**Ertaufstellung des Bebauungsplanes Nr. II/J 41
„Solarpark Deponie Schiefe Breede“
sowie zur 260. Änderung des Flächennutzungsplanes**

- Auswertung der Stellungnahmen aus den frühzeitigen Beteiligungsschritten gemäß §§ 3 (1), 4 (1) BauGB
- Ergebnis der Auswertung der frühzeitigen Beteiligungsverfahren / Übersicht: Ergänzungen und Änderungen der Planunterlagen zum Entwurf

Stadt Bielefeld
Stadtbezirk Jöllenbeck

Bebauungsplan Nr. II/J 41 **„Solarpark Deponie Schiefe Brede“** **sowie 260. Änderung des Flächennut-** **zungsplanes** **Erstaufstellung**

Nutzungsplan (ohne Maßstab, farbig)

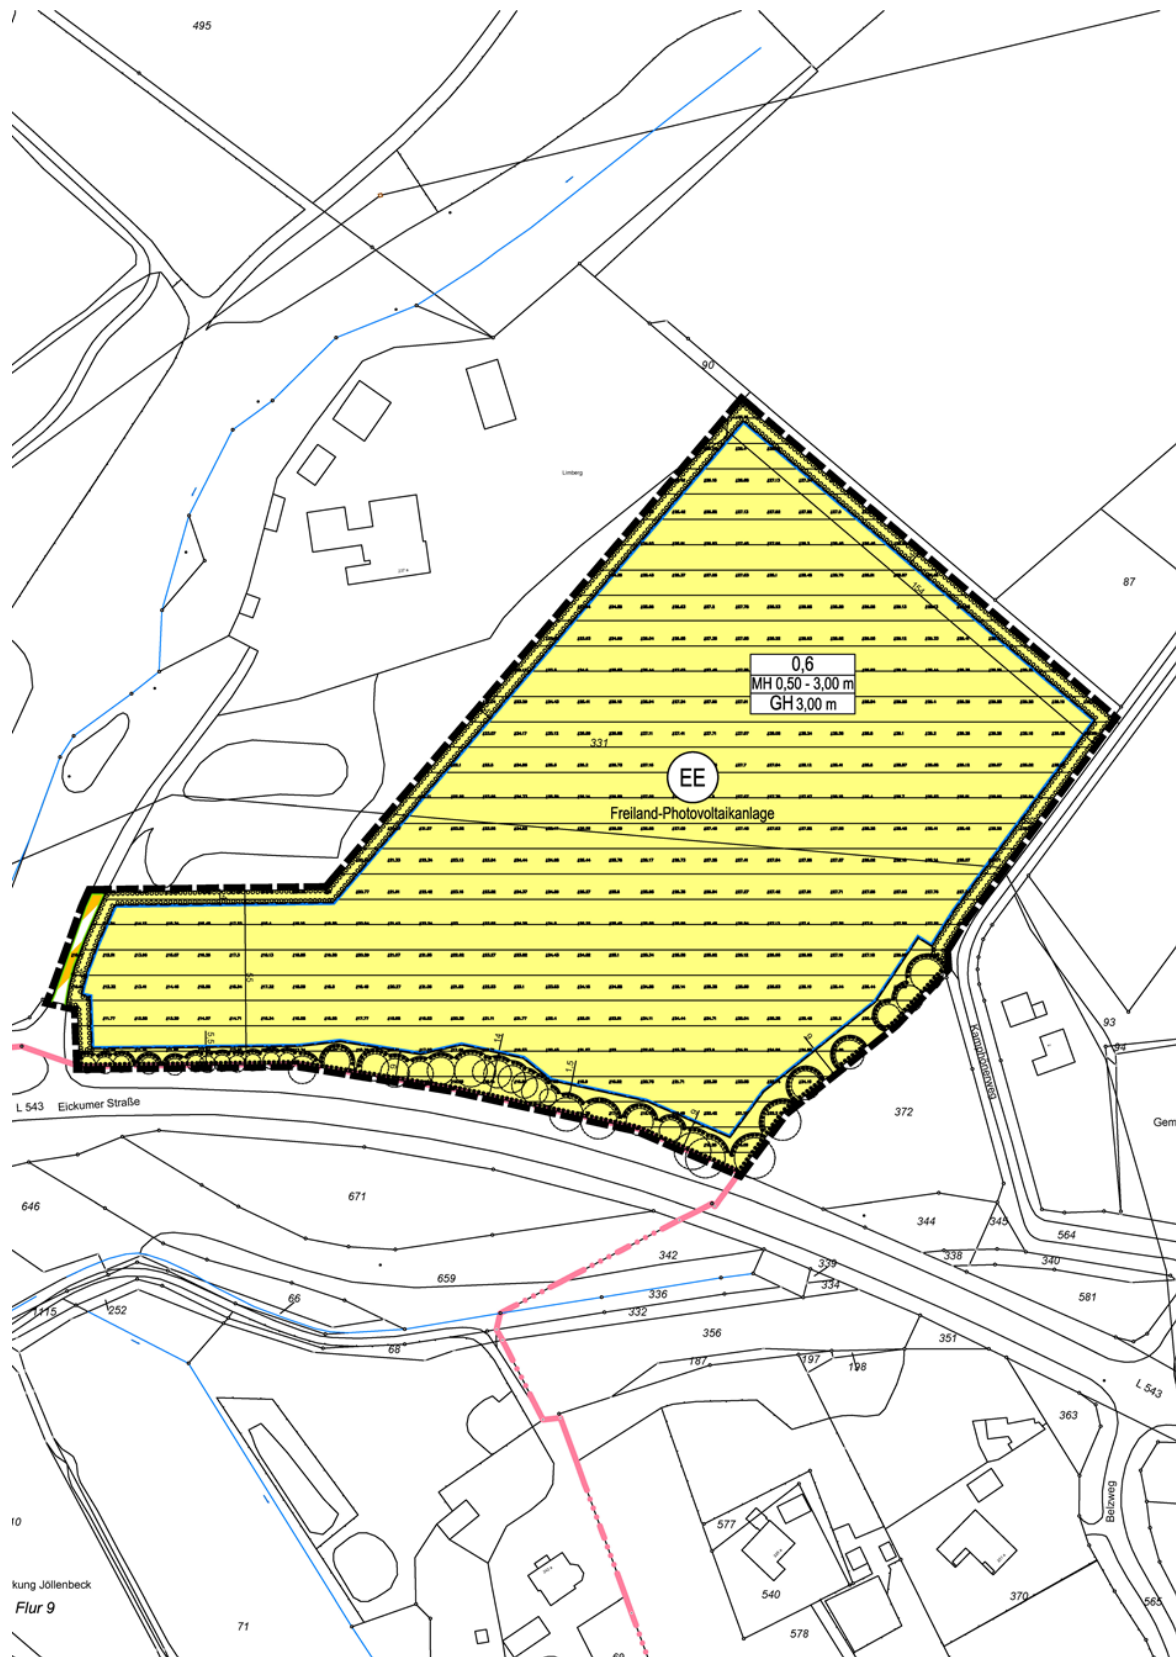
1.4	Umweltamt Abteilung Umweltplanung 10.02.2022 Zum FNP und B-Plan	<u>1. Stellungnahme der unteren Naturschutzbehörde</u> <u>Erschließung:</u> Vor dem Hintergrund der Vermeidung und Minderung von Eingriffen ist auf eine Zufahrt über die private Verkehrsfläche im westlichen Bereich des Plangebietes zugunsten des dort anstehenden Gehölzbestandes zu verzichten, da die Anbindung der Anlage über die ebenfalls beschriebene Zuwegung vom Kamphönerweg aus (im Osten des Plangebietes) sichergestellt und aus artenschutzrechtlichen Gesichtspunkten zu bevorzugen ist. <u>Eingrünung:</u> Hinsichtlich des Grünlandes sind Saatgut (Regionalsaatgut Typ gem. später Nutzungsintention Frisch-/Fettwiese/Basismischung, Magerwiese oder -weide), Herkunft (-sregion 02) und Pflege (Beweidung oder zweimalige Mahd je Jahr [1. Schnitt ab dem 01.06., 2. Schnitt ab dem 01.09.], Verzicht auf Düngung in den ersten 3 Jahren, danach Grunddüngung mit bis zu 20 t Stallmist/ha/a in 2 Gaben) zu beschreiben. Aus landschaftsplanerischer Sicht ist eine Beweidung einer Mahd vorzuziehen, da sich durch den selektiven Fraß eine heterogene Vegetationsstruktur entwickeln kann. Ferner ist die Eigenentwicklung der Fläche im Sinne der Selbstbegrünung einer Ansaat vorzuziehen, sofern keine erheblichen Eingriffe in die anstehende Vegetation erfolgen.	Die Anregung wird berücksichtigt. <u>Die verkehrliche Erschließung wird über die private Verkehrsfläche im westlichen Bereich des Plangebietes zugunsten des dort anstehenden Gehölzbestandes ausgeschlossen und ausschließlich über den Kamphönerweg vorgesehen.</u> Die Anregung wird berücksichtigt. Es wird festgesetzt <u>Unterhalb der Photovoltaikmodule ist die Intensivwiese zu erhalten bzw. mindestens eine Grünlandeinsaat mit Regiosaatgut vorzunehmen (Typ gem. späterer Nutzungsintention Frisch-/Fettwiese/Basismischung, Magerwiese oder -weide, Herkunft (-sregion 02) und Pflege (Beweidung oder zweimalige Mahd je Jahr [1. Mahd Ende Mai bis zum 1.6., 2. Mahd ab dem 1.10. bis zum 1.2.]. Nach der Einsaat: Verzicht auf Düngung in den ersten 3 Jahren, danach Grunddüngung mit bis zu 20 t Stallmist/ha/a in 2 Gaben).</u> In der Begründung wird ausgeführt, dass eine Beweidung einer Mahd vorzuziehen ist, da sich durch den selektiven Fraß eine heterogene Vegetationsstruktur entwickeln kann. Ferner ist die Eigenentwicklung der

▪ Nutzungsplan

- Festsetzung eines Zu- und Abfahrverbotes entlang der privaten Straßenverkehrsfläche im Westen des Plangebietes.
- Verbreiterung der festgesetzten Pflanzflächen auf mind. 5,50 m bis max. 6,50 m bei gleichzeitiger Rücknahme der überbaubaren Grundstücksfläche.
- Kennzeichnung der Altablagerung (Bi-Nr. AA 114).
- Benennung des Bezugspunktes (Höhenbezugspunkt in m über NHN (Normalhöhen-null) aus DGM10 2013) redaktionell in der Planzeichnung

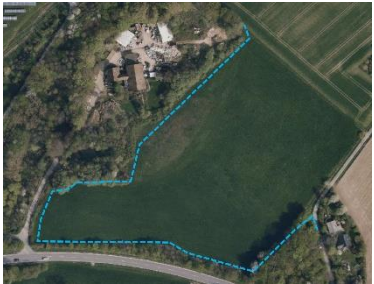
Lfd. Nr.	Einwender Datum	Äußerungen (Anregungen, Hinweise) (Hervorhebung diesseits)	Stellungnahme der Verwaltung (Berücksichtigung im Bauleitplan)
		vergleichbar bzw. besser wirksamer spiegelungsarmer Modulen ist angesichts der Ausstattung des Plangebietes und angrenzender Flächen sowie der Anordnung der Anlagen im Sinne der Vermeidung bzw. Minderung des Tötens und Verletzens von Vögeln verpflichtend. Kapitel 6.2 Artengruppe Amphibien (S. 26). Das Plangebiet stellt aufgrund einer Vermeidungsmaßnahme für den Zeitraum der Bauphase keinen Landlebensraum für Amphibien dar. In der im 2. Absatz vorgenommenen Konfliktbeschreibung ist daher auf ein mögliches bauzeitbedingtes Töten und Verletzen hinzuweisen und anschließend darauf einzugehen, dass der Lebensraum baubedingt nicht mehr zur Verfügung steht, aber ausreichend Fläche im Umfeld vorhanden ist. Im 3. Absatz muss es lauten [...] „ist das Tötungsrisiko zu verhindern bzw. auf ein [nicht] signifikantes Maß zu senken.“ Die genaue Lage des Amphibienschutzzaunes ist Anlage 1 zu entnehmen.  Folgende Hinweise zum Zaun(-verlauf) sind verbindlich und zu beachten: Die Zufahrt zur Baustelle sollte über die Straße Kamphönerweg erfolgen. Hierdurch kann auf einen zweiten Zaun westlich der Zufahrt zum Recycle-Betrieb verzichtet werden. Der Amphibienschutzzaun ist gemäß des	<u>Um ein erhöhtes Kollisionsrisiko für die Artengruppe Vögel durch Spiegelungen der PV-Module an Gehölzstrukturen zu reduzieren, sind Wafer-Module oder vergleichbare bzw. besser wirksame spiegelungsarme Module zu verwenden.</u> Die Belange werden im Artenschutzrechtlichen Fachbeitrag berücksichtigt. Die Anregung wird berücksichtigt. <u>Die verkehrliche Erschließung wird über die private Verkehrsfläche im westlichen Bereich des Plangebietes zugunsten des dort anstehenden Gehölzbestandes ausgeschlossen und ausschließlich über den Kamphönerweg vorgesehen. Es erfolgt die Festsetzung eines Zu- und Abfahrtsverbotes entlang der privaten Straßenverkehrsfläche im Westen des Plangebietes.</u> <u>Es wird festgesetzt:</u>

Lfd. Nr.	Einwender Datum	Äußerungen (Anregungen, Hinweise) (Hervorhebung diesseits)	Stellungnahme der Verwaltung (Berücksichtigung im Bauleitplan)
		in Anlage 1 ersichtlichen Verlaufes aufzubauen. Es ist ein feinmaschiger Flechtzaun und kein Folienzaun zu verwenden. Dabei ist der Zaun in Richtung der Abwanderung der Tiere schräg zu stellen, um ein Überklettern zu verhindern (siehe Hinweise zum Zaunaufbau unten). (Herstellerhinweis: ``Krötenschutzzaun`` Firma Grube KG Forstgerätestelle, Hützeler Damm 38, 29646 Bispingen oder gleichwertig was die Eigenschaften betrifft). 3. Der Zaun ist spätestens Mitte Februar zu errichten, damit keine Tiere in das Bau Feld wandern. Ab Mitte Oktober bzw. nach Beendigung der Bauphase kann der Zaun wieder entfernt werden. 4. Am Zaun ist zweimal im Jahr eine Mahd auf der gesamten Länge durchzuführen. Dabei ist die Vegetation auf der Fläche bis 0,5 m vor und 0,5 m hinter dem Zaun komplett zu mähen. Die erste Mahd hat Mitte Mai, die zweite Anfang August zu erfolgen. 5. Im Rahmen der Mahd ist der Zaun auf Beschädigungen zu überprüfen. Löcher müssen verklebt oder genäht werden, um die Funktionsfähigkeit des Zauns über die gesamte Zeit aufrecht zu erhalten. Weitere Hinweise zum korrekten Zaunaufbau sind Anlage 2 zu entnehmen.	<u>Das Bau Feld ist im Vorgriff der Bau maßnahme bis Mitte Februar durch einen Amphibienschutzzaun gegen das Einwandern von Amphibien zu sichern.</u> <u>Der Amphibienschutzzaun ist gemäß des in folgender Skizze ersichtlichen Verlaufes aufzubauen.</u>  <u>Es ist ein feinmaschiger Flechtzaun und kein Folienzaun zu verwenden. Dabei ist der Zaun in Richtung der Abwanderung der Tiere schräg zu stellen, um ein Überklettern zu verhindern.</u> <u>Der Zaun ist spätestens Mitte Februar zu errichten, damit keine Tiere in das Bau Feld wandern. Ab Mitte Oktober bzw. nach Beendigung der Bauphase kann der Zaun wieder entfernt werden.</u> <u>Am Zaun ist zweimal im Jahr eine Mahd auf der gesamten Länge durchzuführen. Dabei ist die Vegetation auf der Fläche bis 0,5 m vor und 0,5 m hinter dem Zaun komplett zu mähen. Die erste Mahd hat Mitte Mai, die zweite Anfang August zu erfolgen.</u> <u>Im Rahmen der Mahd ist der Zaun auf Beschädigungen zu überprüfen. Löcher müssen verklebt oder genäht werden, um die Funktionsfähigkeit des Zauns über die gesamte Zeit aufrecht zu erhalten.</u> <u>Hinweise zum korrekten Zaunaufbau sind:</u> <u>1. Das Zaunmaterial muss in einem einwandfreien Zustand sein. Er darf keine Löcher oder sonstige Beschädigungen aufweisen.</u> <u>2. Der Schutzzaun muss mind. 40 cm über dem Boden stehen.</u> <u>3. Der Schutzzaun ist im schrägen Winkel (etwa 45-60 °) straßenfern aufzustellen.</u> <u>4. Der Schutzzaun ist in einer Rille im Boden zu fixieren. Er darf nicht</u>
